Bemerkungen zum Bau des Parlamentshauses und Verwaltungsgebäudes in Bern

Autor(en): **Bluntschli, Fr.**

Bemerkungen zum Bau des Parlamentshauses und Verwaltungsgebäudes in Bern.

Concurrenz-Entwurf von Professor Hans Auer.

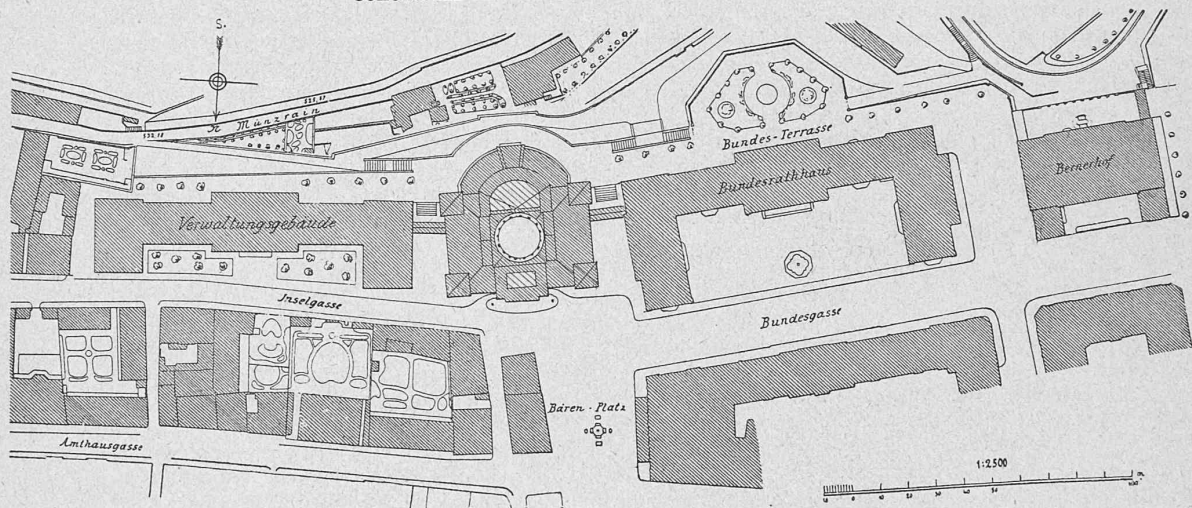
Es haben für die Frontansichten des Parlamentshauses die Verfasser der preisgekrönten Entwürfe folgende Masse: Bluntschli 56 m, Auer 54 m, Walser und Friedrich 49 m, Girardet und Bezencenet 56 m, Hirsbrunner und Baumgart 48 m. Aus diesen unter sich nur wenig verschiedenen Massen dürfte sich ergeben, dass das Raumbedürfniss eines Planes nach dem seinerzeit gegebenen Programm annähernd 55 m beanspruchen wird. Wer aber hält es für sicher oder nur für wahrscheinlich, dass das Bauprogramm, wie es der Preisausschreibung zu Grunde gelegt wurde, auch in einigen

Umgearbeiteter Entwurf von Professor Hans Auer*).

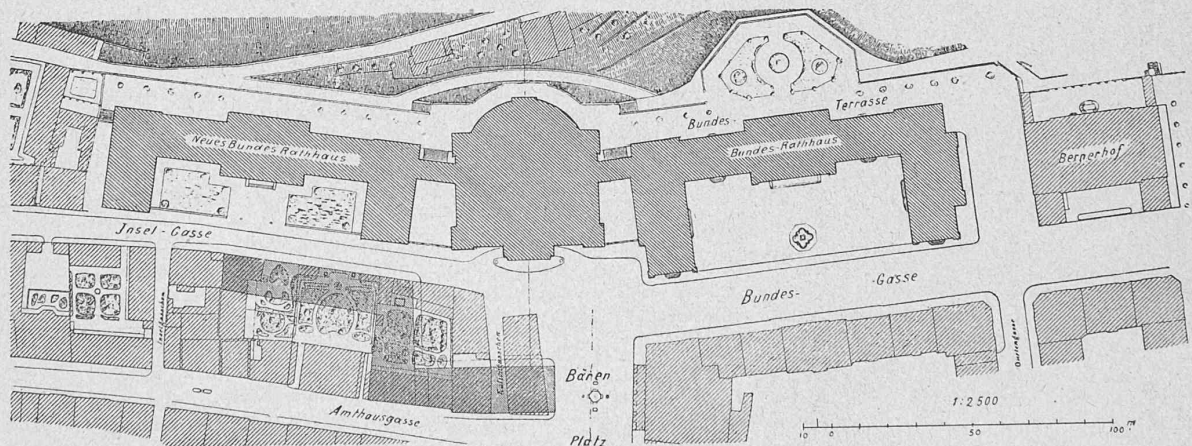
Das alte Bundesrathhaus hat eine Längenausdehnung von ungefähr 113,5 m, das neue Verwaltungsgebäude annähernd dieselbe Länge. Zwischen beiden soll nach dem vorliegenden Entwurf ein Platz von 75 m, gemessen an den nach Süden gelegenen Ecken, frei bleiben. Diese 75 m sind

aber selbstverständlich nicht in ihrer ganzen Länge für das Parlamentshaus zu verwenden, da sonst die Seitenfassaden der drei Bauten aneinander gebaut werden müssten, vielmehr muss das Parlamentshaus so weit von den andern Gebäuden getrennt werden, dass für die Seitenfassaden des Parlamentshauses und der angrenzenden Verwaltungsbauten genügend Licht bleibt. Die Ansichten über das Mass des Abstandes waren schon bei den preisgekrönten Entwürfen sehr verschieden. Während die beiden Entwürfe von Auer und von Hirsbrunner und Baumgart hiefür etwa 11 m als genügend erachteten, zeigte der erstprämierte Entwurf eine Entfernung der Gebäude von einander von 24 m, etwa gleich der Breite der Bundesgasse, ferner der Entwurf von Walser und Friedrich eine solche von 22 m, der von Girardet und Bezencenet eine solche von durchschnittlich 18 m. Das Preisgericht rügte seinerzeit bei den Entwürfen von Auer und von Hirsbrunner und Baumgart die zu geringen Abstände der Bauten, ohne sich indess veranlasst zu sehen, bezüglich des wirklich nothwendigen oder wünschenswerthen Masses eine positive Meinung zu äussern. Da dies nicht geschehen und diese Frage noch nicht sachgemäss erledigt ist, so sei es mir gestattet diesen Punkt den Fachgenossen, denen das Zustandekommen eines würdigen Parlamentshauses am Herzen liegt, als eine offene Frage vorzulegen und deren gründliche Prüfung anzuregen. Meine Meinung hieüber ist kurz die: Die Höhe des Bundespalastes beträgt an der Südseite 20,7 m, das neue Verwaltungsgebäude wird aus Rücksicht auf die Symmetrie die gleiche Höhe erhalten müssen, dagegen wird das Parlamentshaus, wenn es seine Umgebung beherrschen und zur vollen Wirkung gegenüber dieser gelangen soll, eine etwas grössere Höhe erhalten müssen. Nach der Nordseite ist die Gebäudehöhe der Bodenbeschaffenheit entsprechend um annähernd 2,5 m niedriger, beträgt aber immer noch 18,23 m. Nach Massgabe dieser bedeutenden Höhenentwicklung sollte, meines Erachtens, der Abstand der Bauten an der Südecke auf wenigstens 20 m zu bemessen sein. Es ist dies eine Forderung, die sich, ganz abgesehen vorerst von der künstlerischen Seite der Frage, aus practischen Rücksichten zwingend aufdrängt. Man wird nicht Gebäude von diesem Rang, deren Erstellung so erhebliche Kosten erfordern, so nahe aufeinander setzen wollen, dass die an den Seitenfassaden gelegenen Räume aller drei Bauten, wegen Mangel an genügendem Licht zum Theil unbrauchbar werden, selbst dann nicht, wenn man zunächst nur untergeordnete Räume an diese Seiten zu legen denkt; es ist vielmehr geboten für alle Zeiten und für alle in deren Verlauf möglichen Veränderungen der innern baulichen Einrichtungen das erforderliche Licht und zwar in ausreichendem Masse zu schaffen; nicht nur das im äussersten Nothfall genügende wie beim Aneinanderbauen von Miethhäusern, sondern das wirklich voll und ganz ausreichende. Erfüllt man diese Bedingung nicht, so sind die aufgewandten Mittel zum grossen Theil nutzlos vergeudet.

Unter der Voraussetzung eines Abstandes von beidseitig je 20 m blieben für das Parlamentshaus nach der geplanten Anordnung nur 35 m übrig.

Ist einmal der verwendbare Platz fest gegeben, aber zu beschränkt, so wird es einfach unmöglich sein später etwas zu erstellen, das den Zwecken genügt. Man sollte, meines Erachtens, im Wenigsten 100 m zwischen Bundesrathhaus und Verwaltungsneubau frei lassen; statt dessen sind, wie oben gesagt, nur 75 m vorgesehen.

Dass diese Aufgabe bei ausreichendem Platz lösbar ist, zeigt wol das Ergebniss der Preisausschreibung; es reichen aber dazu die vorgesehenen 75 m nicht aus. Soll der Parlamentsbau nicht eingezwängt und kleinlich erscheinen, so muss er nach meiner Auffassung zunächst durch weite und zwar mindestens 20 m weite Zwischenräume von den übrigen Bauten getrennt werden; nur dann wird sich für diesen Bau diejenige Selbstständigkeit erreichen lassen, die er unbedingt haben muss. Ist die Ausdehnung nach

Es ist ein Irrthum, wenn man annimmt, es werde sich auch mit dem beschränkten Platz von 75 m noch etwas Rechtes machen lassen; ich wenigstens halte es für unmöglich.

Ich glaube nach diesen Erörterungen und entgegen der amtlichen Auffassung im Recht zu sein, wenn ich behaupte: mit dem jetzigen Project ist der Parlamentsbau präjudicirt und zwar im Sinn einer Lösung, wie sie der Auer'sche Entwurf der Wettbewerbung zeigte.
